LUCCA, PALAZZO GUINIGI - LA VIA FRANCIGENA E IL VOLTO SANTO

PERIZIA DI VARIANTE N. 1

APERTURA SU VIA DELLE CHIAVI D'ORO -
PIANTA E PROSPETTO

PV1-A07

Variante - Prospetto ovest (via Chiavi d'Oro) - Scala 1:100

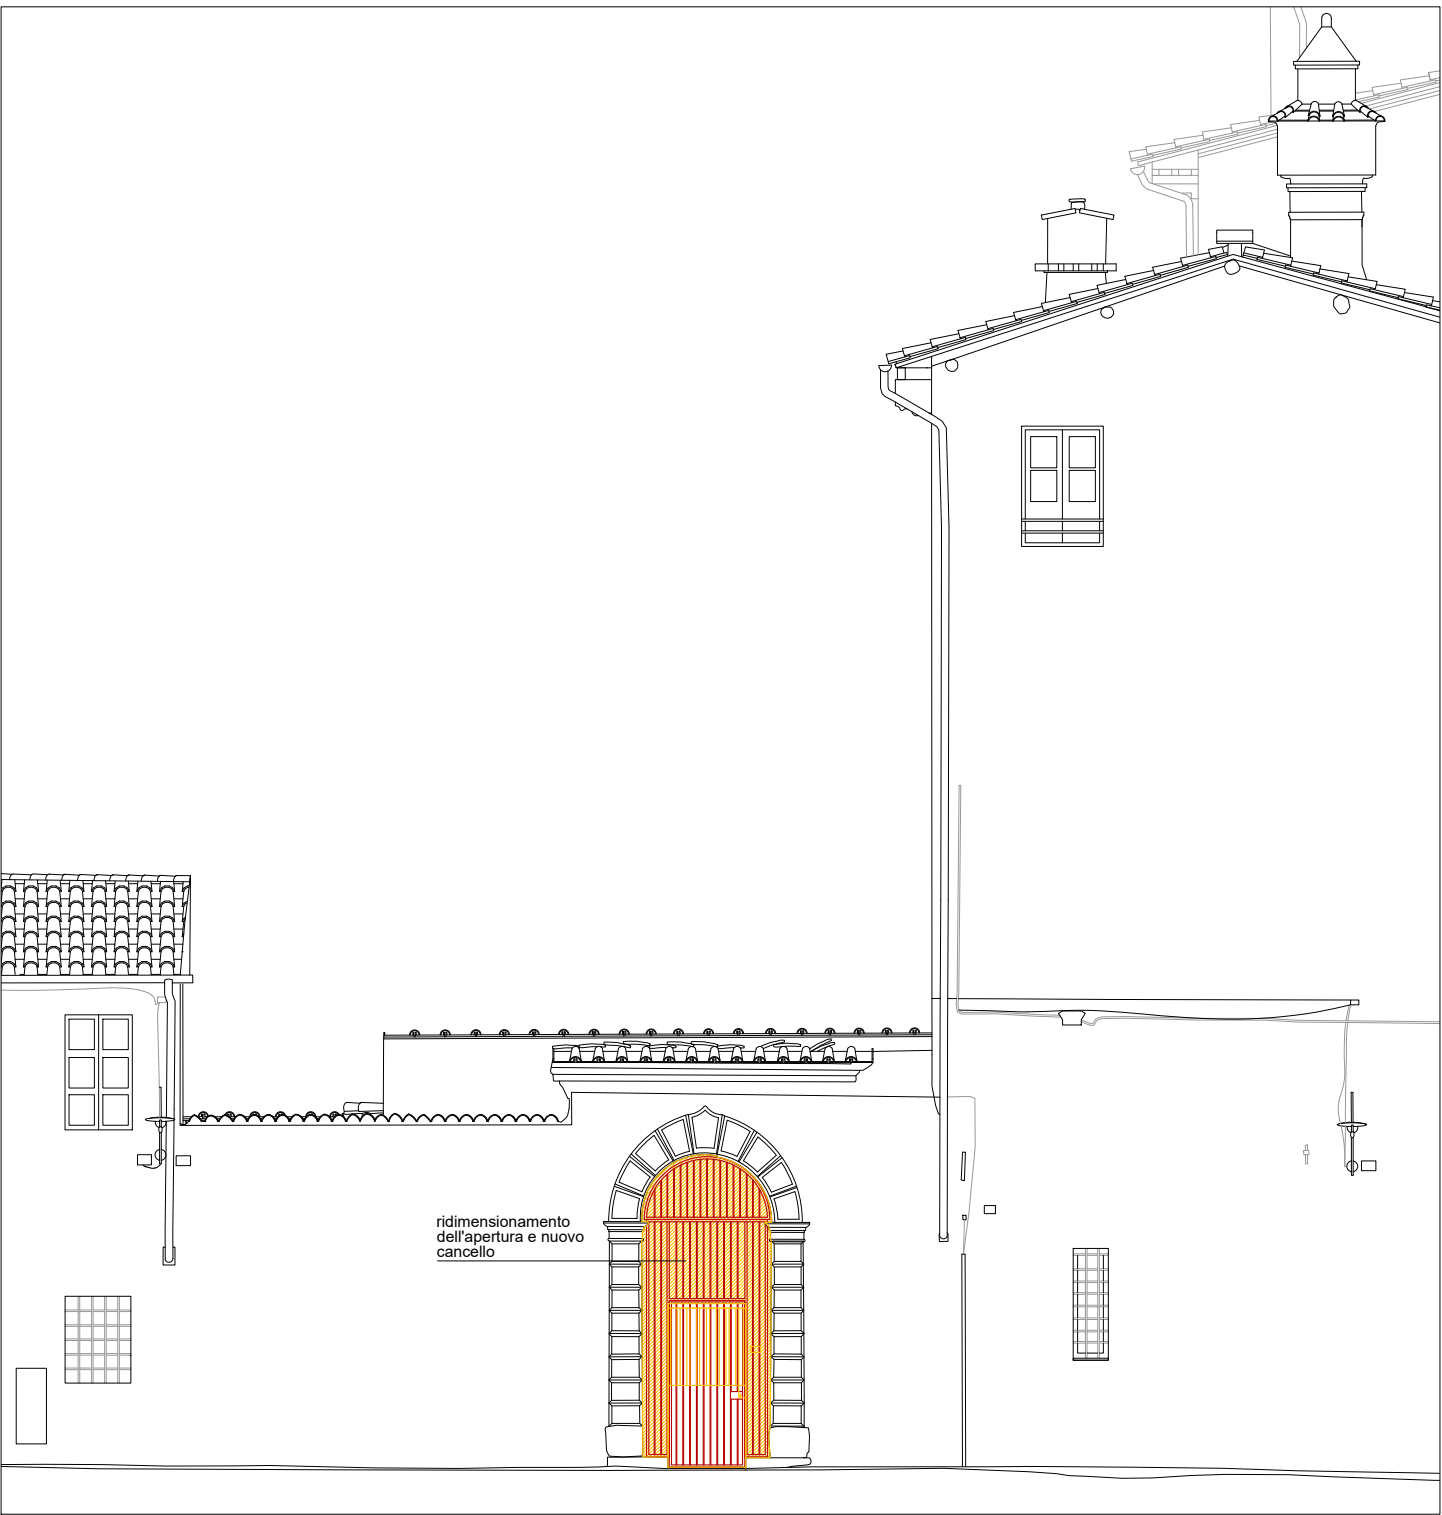
Stato sovrapposto - Prospetto ovest (via Chiavi d'Oro) - Scala 1:100
